# 高浜発電所3,4号炉 運転期間延長認可申請 審査会合における指摘／質問事項の回答

2024年2月15日  
関西電力株式会社

# 審査会合における指摘／質問事項の一覧

モジュール型の構造図

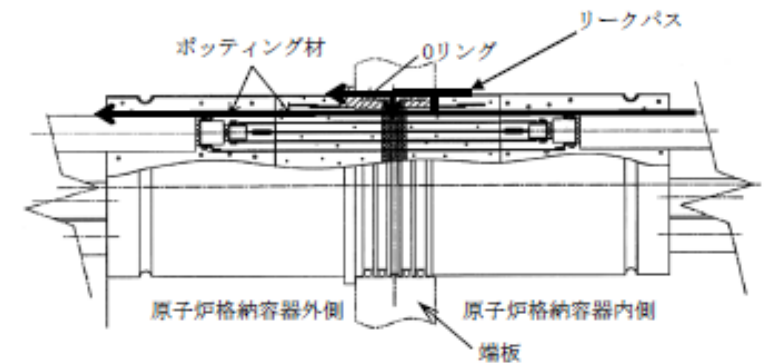
モジュール型電気ペネトレーションを審査会合資料で代表としている理由について

胴体部分をエポキシ樹脂でモールドしたものを2重Oリング(EPゴム)の端板部分で保持し気密性を維持。【シール構造は有機材シール】

⇒モジュール型は有機材が熱および放射線により経年劣化が進行することにより原子炉格納容器バウンダリ機能に係る気密性が低下するおそれがある。また、気密性が低下した場合、湿気が電気ペネトレーション内部に浸入し、絶縁性能の低下を起こす可能性がある。

絶縁低下と気密性の経年劣化事象が想定されるモジュール型を審査会合資料で説明

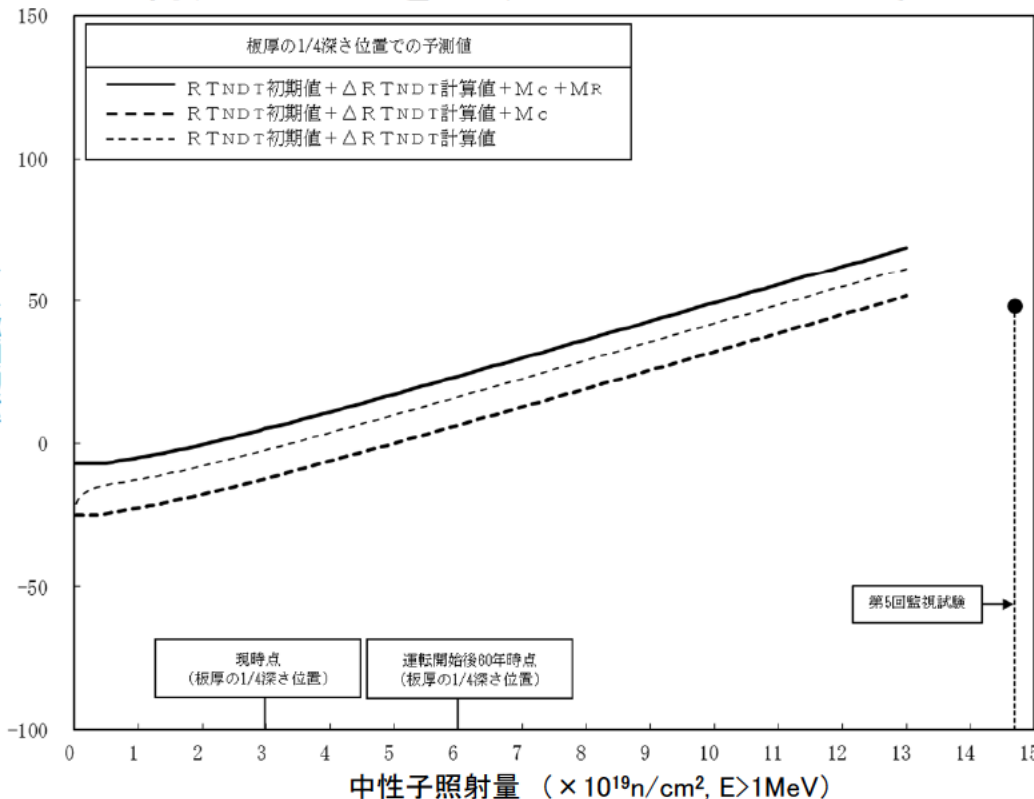
No	日時	指摘／質問事項	回答頁
① 特別点検(コンクリート)	2023年 6月1日	遅延膨張性のアルカリ骨材反応の潜在性について説明すること。	2023年9月5日 回答済
② 共通事項	2023年 6月1日	社内規程に基づいてどのような体制で評価プロセスのチェックを行ったか説明すること。	2023年10月10日 回答済
③ 中性子照射脆化	2023年 6月1日	第5回監視試験で得られたデータについて、どのように分析して、特異な脆化が生じていないと考えたか説明すること。	個別事項説明時 別途説明予定
④ 照射誘起型応力腐食割れ	2023年 6月1日	3号炉の第9回定検で実施したバッフルフォーマボルトの超音波探傷検査について、具体的な方法、目的、適用規格等について説明すること。	個別事項説明時 別途説明予定
⑤ 特別点検(原子炉容器)	2023年 9月5日	炉心領域の超音波探傷試験(UT)の規格について、審査会合資料には3号炉はJEAC4207-2008、4号炉は2016との記載があるが、特別点検結果報告書では3・4号炉とも2008または2016となっている。実際に適用した規格を特別点検結果報告書に明記すること。	2023年10月10日 回答済
⑥ 特別点検(原子炉容器)	2023年 9月5日	渦流探傷試験(ECT)の検出性について、一次冷却材ノズルコーナー部(1mm)と炉内計装筒(0.5mm)の違いを整理すること。(BMI確性試験の成績書を提示すること。)	2023年10月10日 回答済
⑦ 特別点検(原子炉容器)	2023年 9月5日	炉心領域の超音波探傷試験(UT)の試験範囲について、自主点検として中性子照射量が $1 \times 10^{17} \text{ n/cm}^2$ を超える範囲まで拡大していることが分かる記録を提示すること。	2023年10月10日 回答済

高浜3号炉の第5回監視試験片の照射量は $1.47 \times 10^{20}(\text{n/cm}^2)$ 、高浜4号炉の第5回監視試験片の照射量は $1.40 \times 10^{20}(\text{n/cm}^2)$ であり、JEAC4201の国内脆化予測法の適用範囲( $1.0 \times 10^{17} \sim 1.3 \times 10^{20}(\text{n/cm}^2)$ )を超えるため、JEAC4201に基づく関連温度予測値の算出ができない。

このため、以下に示す確認をすることで、第5回監視試験で得られた実測値が特異な脆化を示すものではないことを確認している。

適用範囲までの予測結果の傾向を踏まえて確認することとし、具体的には適用範囲の上限である照射量( $1.3 \times 10^{20}(\text{n/cm}^2)$ )時点における予測と、第5回監視試験で得られた関連温度実測値を比較する。

高浜3号炉 第5回監視試験で得られた  
関連温度実測値(母材)に対する分析結果

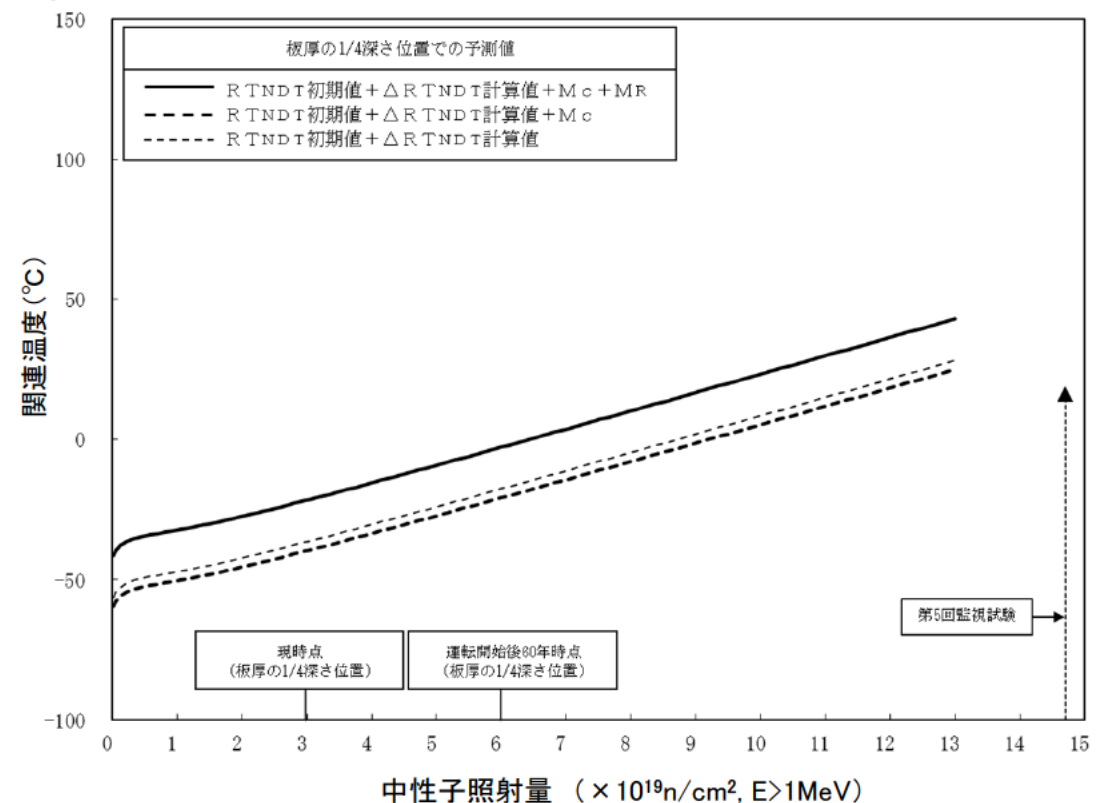
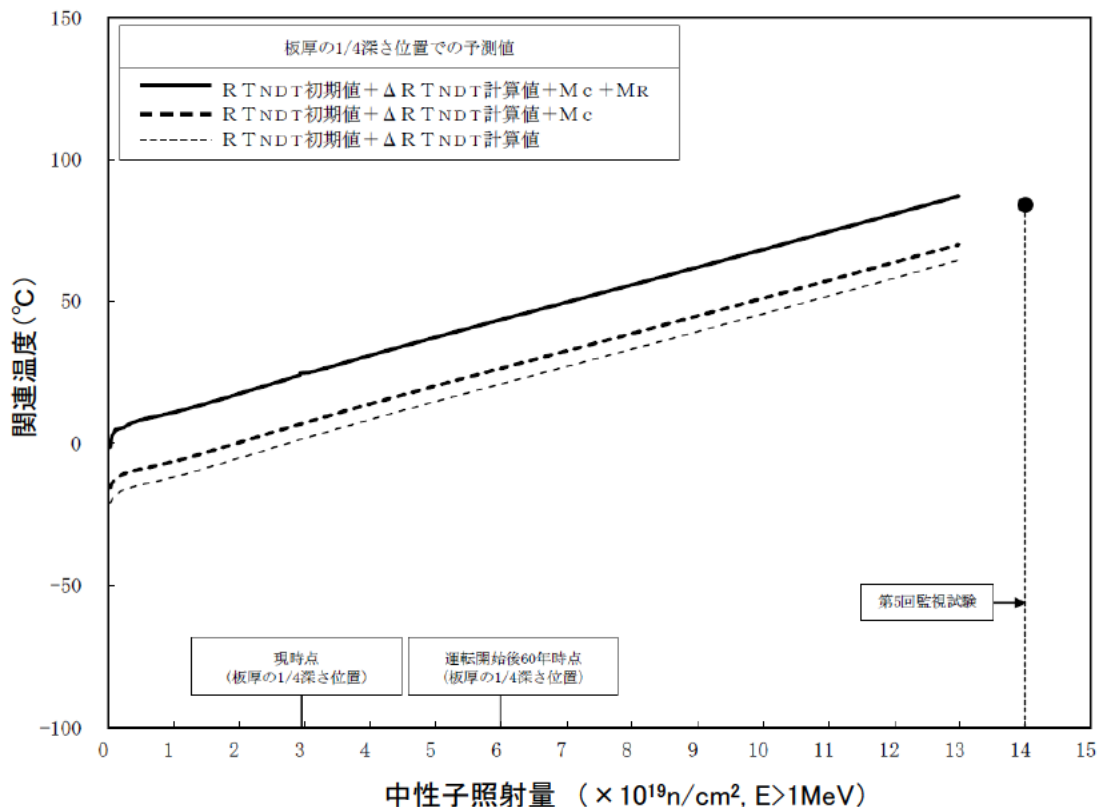
## ⑫ 第5回監視試験で得られたデータについて

高浜3号炉について比較した結果を以下に示す。第5回監視試験において得られた関連温度実測値(母材、溶接金属)は、それより照射量の低い $1.3 \times 10^{20}(\text{n}/\text{cm}^2)$ 時点における関連温度予測値を下回っている。JEAC4201の適用上限を超える照射量の領域における関連温度は厳密には評価できないものの、一般的に照射量が増加するにつれて材料の脆化は進行する(関連温度は高くなる)と考えられることから、照射量の低い時点における関連温度予測値を下回る結果が得られた高浜3号炉の第5回監視試験のデータは、適用範囲までの予測結果の傾向を踏まえても特異な脆化を示すものではないと考えられる。

高浜3号炉 第5回監視試験で得られた破壊靱性値に対する分析結果

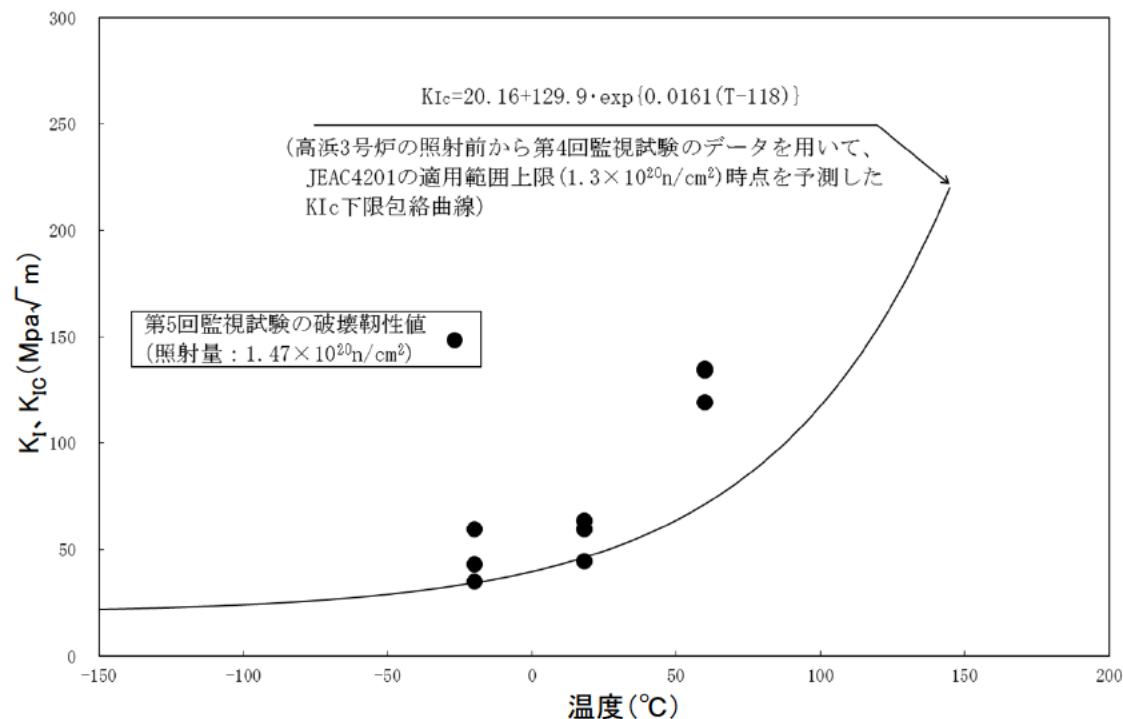
## ⑫ 第5回監視試験で得られたデータについて

比較結果を以下に示す。第5回監視試験において得られた破壊靱性値実測値は、それより照射量の低い $1.3 \times 10^{20}(\text{n/cm}^2)$ 時点における $K_{IC}$ 曲線と比較して、概ね同等以上の破壊靱性値を示している。

一般的に照射量が増加するにつれて材料の脆化は進行する( $K_{IC}$ 曲線は右方へ移行する)と考えられることから、照射量の低い時点における $K_{IC}$ 曲線と概ね同等以上の結果が得られた高浜3、4号炉の第5回監視試験のデータは、適用範囲までの予測結果の傾向を踏まえても特異な脆化を示すものではないと考えられる。

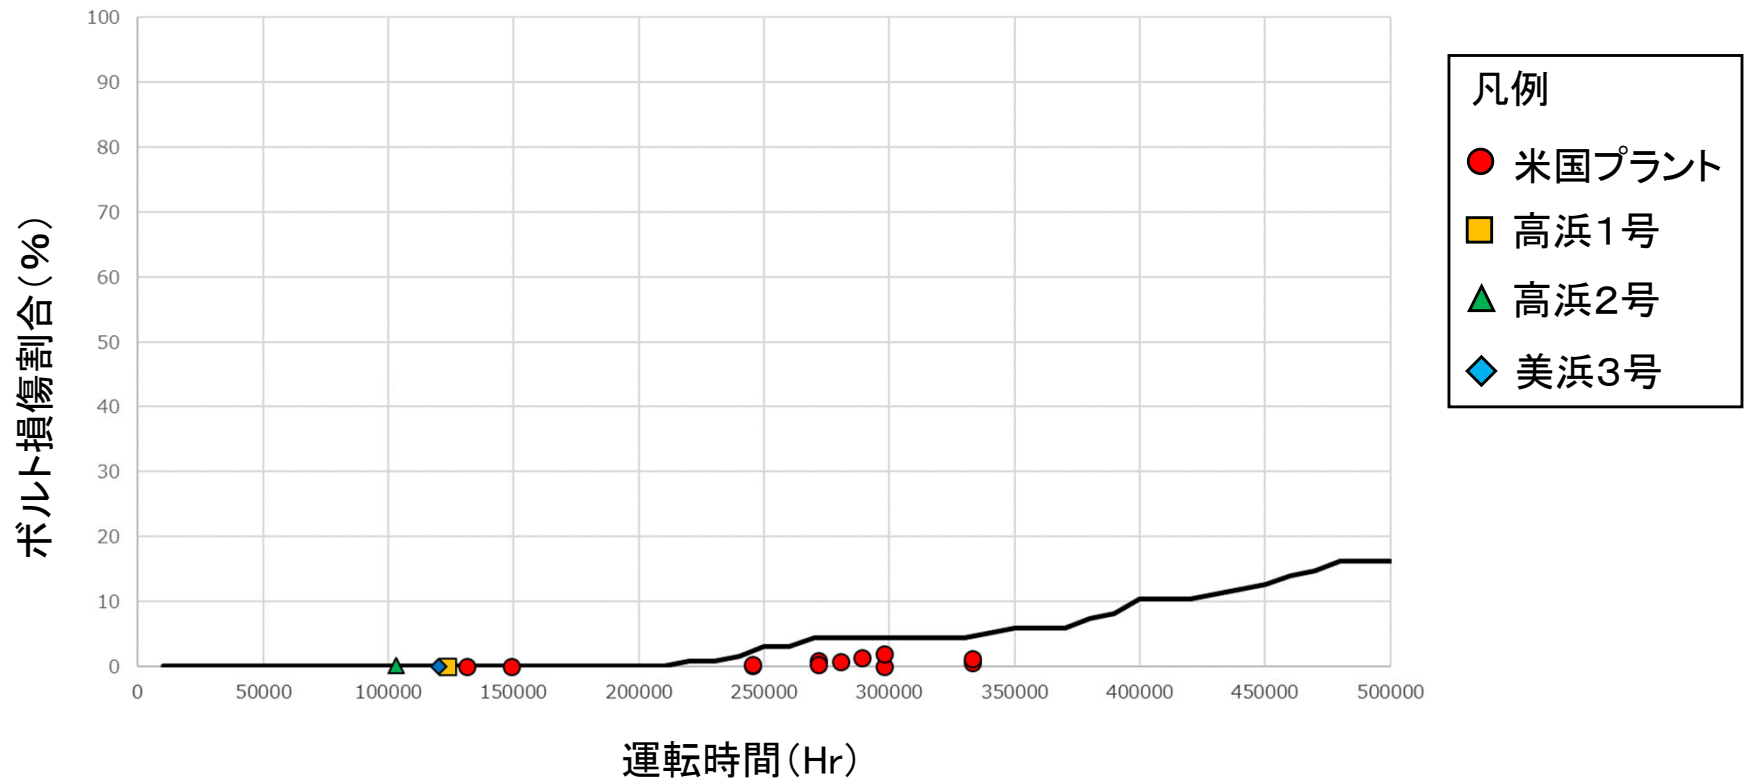
○評価ガイド(案)において検討されたIASCCに対する影響因子について、INSSによる研究活動を通じて知見の拡充が図られている。

影響因子	評価結果
変形挙動	FTT材は局所的に変形しやすく、材料の一部のひずみが偏る傾向がある。
変形挙動(ミクロ組織)	材料変形時に局所的に発生する最大ひずみはFTT材が大きい。
粒界の耐食性	耐食性については同等。
粒界強度	FTT材の方が粒界割れしやすい。
材料強度	FTT材はミクロ組織から材料強度が高くなる要因があり、IASCCの発生・進展の可能性が高い。

- ・BFB材とFTT材のIASCC感受性の違いが材料の違いに起因するとの知見が拡充され、**メカニズム的にBFB材の方がIASCC感受性が低いと考える。**
- ・ただし、定荷重SCC試験データによりBFB材の高照射領域まで割れ発生応力線の妥当性を確認したのではないことから、BFB材の割れ発生応力線を使用する妥当性について、ボルト損傷評価の結果と実機のUT検査実績の比較により次ページにて説明する。

3. BFB材の割れ発生応力線によるボルト損傷評価とUT検査結果との比較

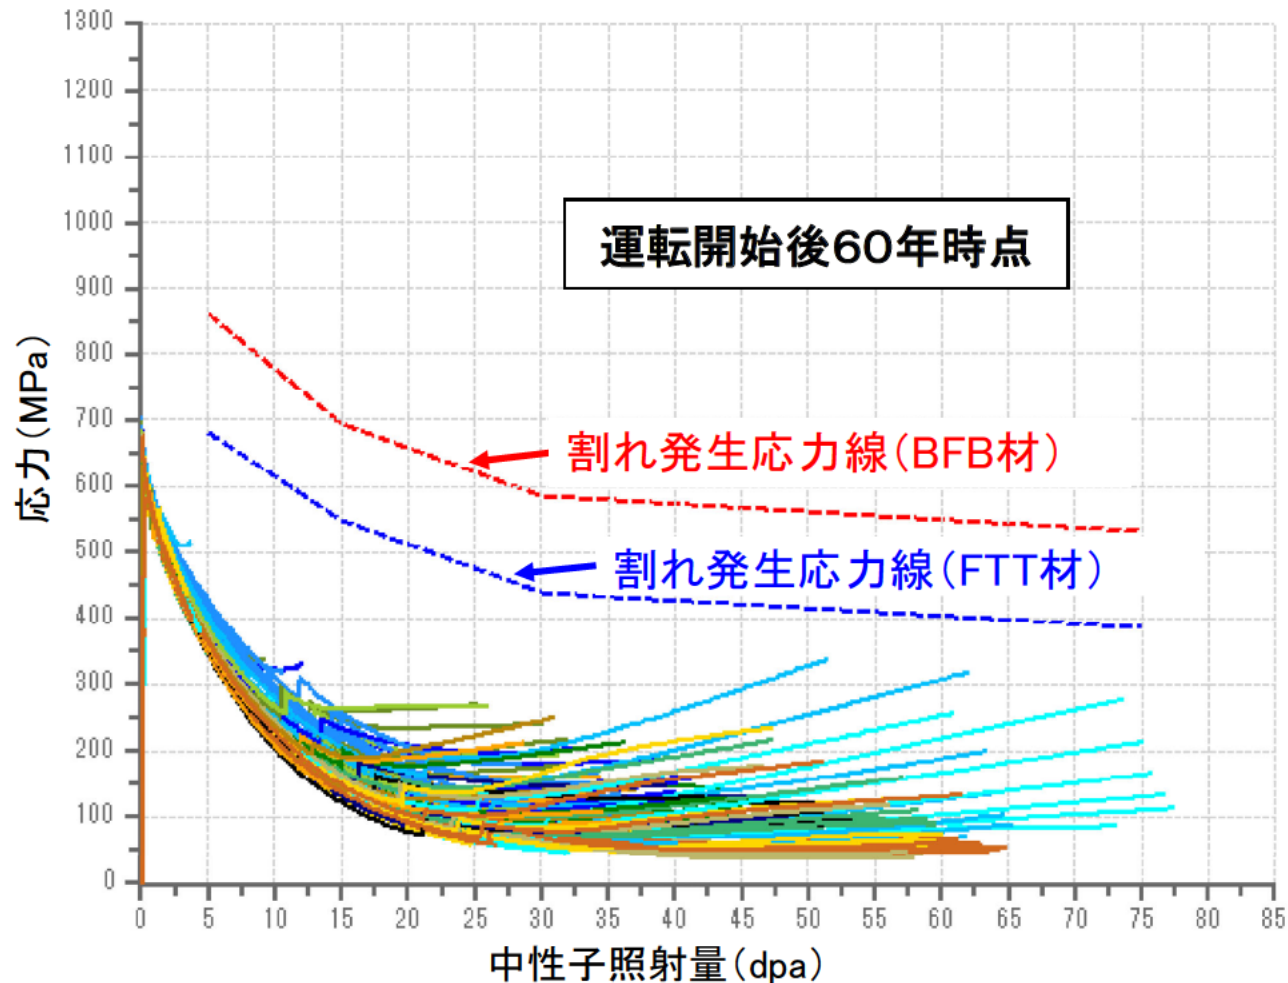
BFB材の割れ発生応力線を用いた高浜1号炉と同じタイプのプラントのボルト損傷評価結果とUT検査によるボルト損傷結果との比較を以下に示す。

BFB材の割れ発生応力線を用いたボルト損傷評価結果は実機UT検査結果を包絡しており、**BFB材の割れ発生応力線を用いたボルト損傷評価を行うことは妥当と考える。**

INSS研究による知見拡充および実機UT検査との比較による検証を踏まえると、BFB材の割れ発生応力線を用いたボルト損傷評価は妥当と考えられる。

なお、保守的なFTT材の割れ発生応力線を用いた場合においても、高浜3、4号炉の運転開始後60年時点のボルト損傷本数は0本であることを確認している。

図 1次遮蔽壁のガンマ線源

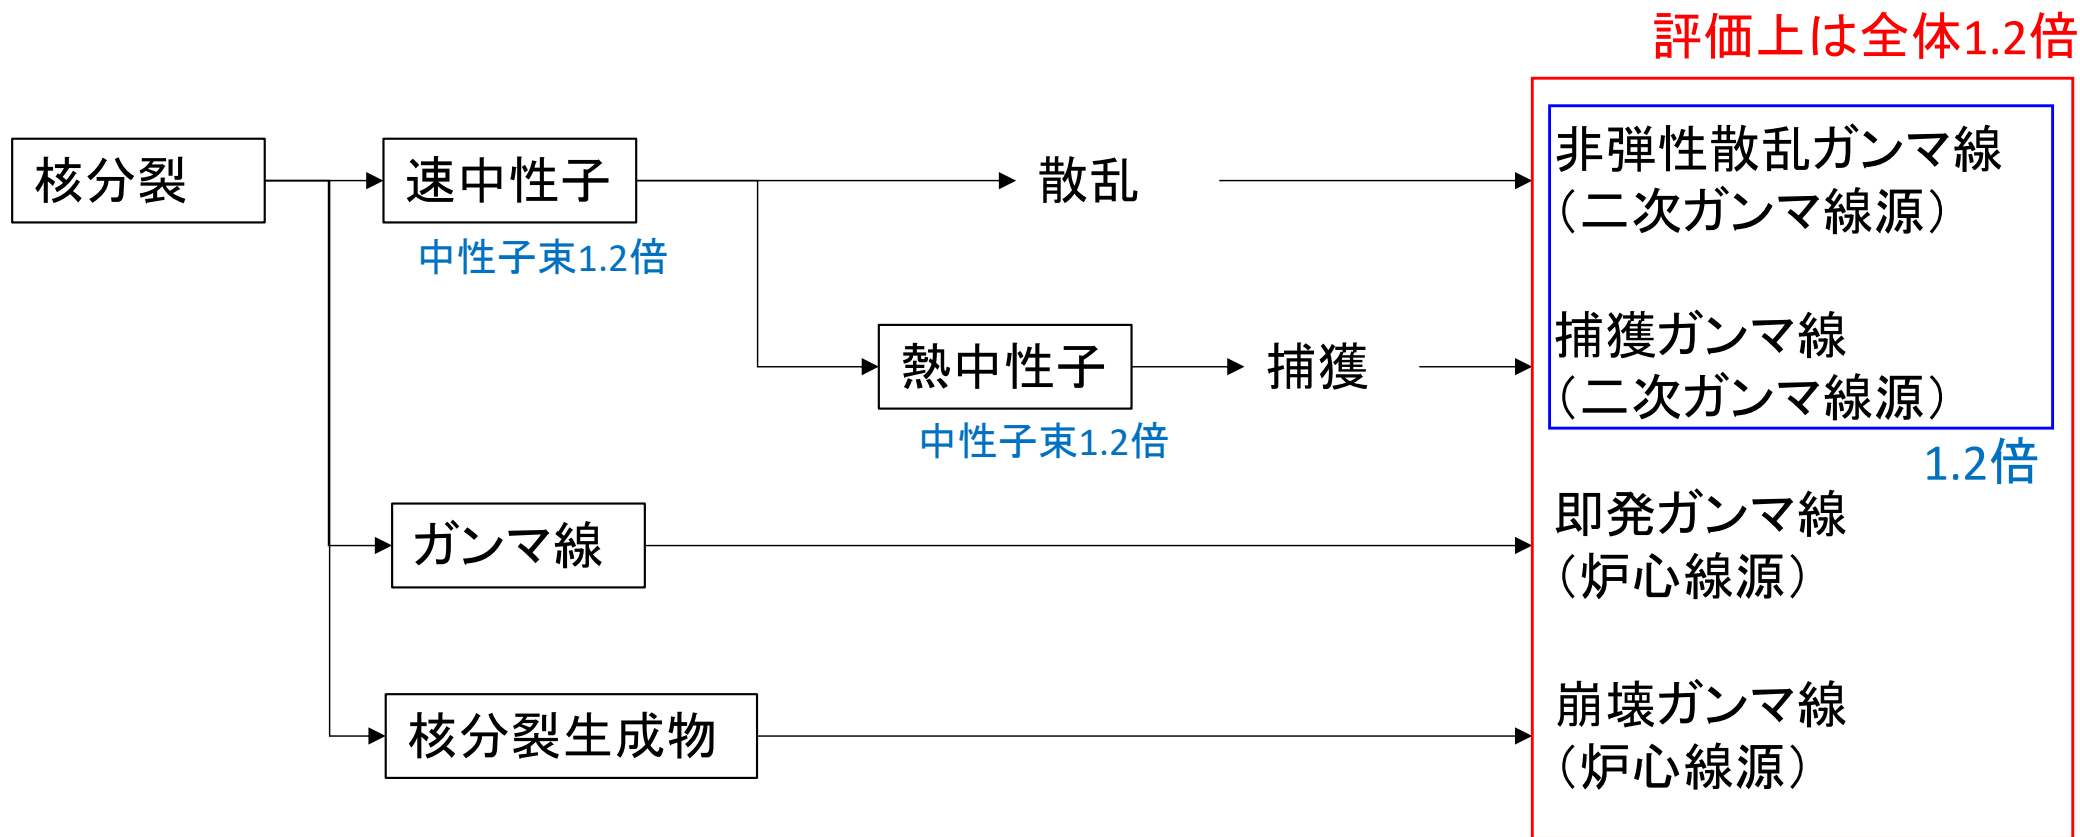
No	日時	指摘／質問事項	回答頁
⑧ 特別点検(原子炉格納容器)	2023年 9月5日	壁面走行ロボットによる遠隔目視において、ロボットの走行による塗膜への影響がないこと、点検範囲を重ねて実施しているといった点検手順や内容が特別点検としての適切性を有していることを説明すること。	2023年10月10日 回答済
⑨ 特別点検(コンクリート)	2023年 9月5日、 10月10日	中性化深さの点検について、削孔時に切断水を使用しているかどうかについて確認し、切断水を使用している場合は、点検方法の適切性を説明すること。 中性化深さ測定における切断水について、コンクリート標準示方書では切断水を用いると正確な測定ができないと記載されている。切断水による測定への影響について説明すること。	P.4
⑩ 共通事項	2023年 10月10日	蒸気発生器取替に伴う影響確認実施を長期施設管理方針とするか検討すること	P.7
⑪ 絶縁低下	2023年 10月10日	モジュラー型電気ペネトレーションについて、審査会合資料で代表としている理由(劣化モード観点)、導入の経緯(知見に基づいての観点)を説明すること。	P.8
⑫中性子照射脆化	2023年 12月14日	第5回監視試験で得られた破壊靱性値のデータについて、どのように分析して特異な脆化が生じていないと考えたか説明すること。	P.10
⑬照射誘起型応力腐食割れ	2023年 12月14日	バッフルフォーマボルト材の割れ発生応力線について、説明を補足すること。	P.14
⑭コンクリートの強度低下及び遮蔽能力低下	2023年 12月14日	MOX燃料装荷後以降の中性子束を1.2倍して評価したとしているが、ガンマ線束についても1.2倍とする理由を説明すること。	P.20

MOX燃料装荷後以降の中性子束を1.2倍として評価しているが、ガンマ線束についても1.2倍としている理由は以下のとおり。

- MOX燃料装荷後の中性子束を1.2倍として評価することに伴い、中性子に起因する二次ガンマ線源も1.2倍となる。
- 評価上は、保守的に1次遮蔽壁のガンマ線源全体を1.2倍している。

取水構造物(3・4号炉) 断面図

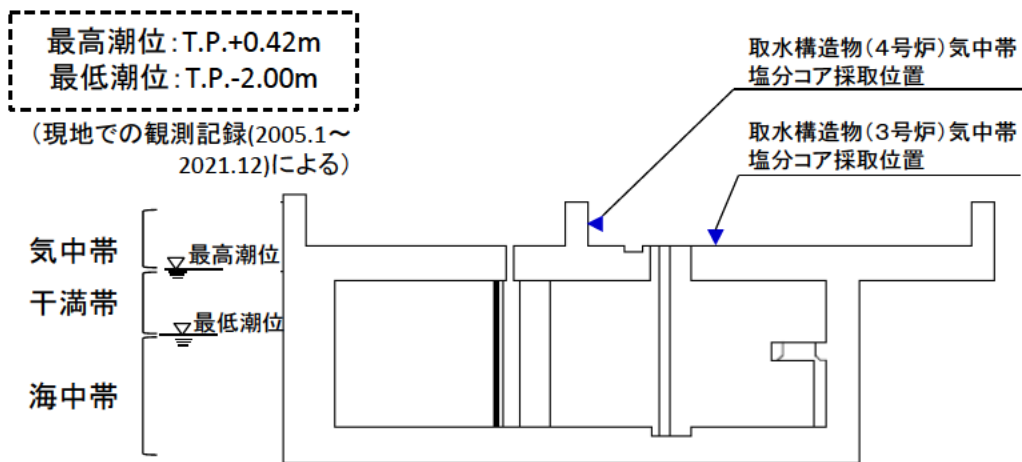
No	日時	指摘／質問事項	回答頁
⑮コンクリートの強度低下及び遮蔽能力低下	2023年 12月14日	取水構造物における鉄筋位置での塩化物イオン量について、1・2号炉が3・4号炉に比べて大きい理由を説明すること。	P.21
⑯コンクリートの強度低下及び遮蔽能力低下	2023年 12月14日	30年目に中性化深さの評価を行っている外部遮蔽壁について、40年目の点検結果等を踏まえた評価結果を示すこと。	P.23

取水構造物(気中帯)における塩分浸透のコア採取は以下の通り。

3・4号炉・・・水路の外でコア採取

水路の中では、水路の外と比較して、海水の影響を受けやすいと考えられることから、使用環境条件として、1・2号炉は3・4号炉と比較して、塩分の影響を受けやすいと推定される。
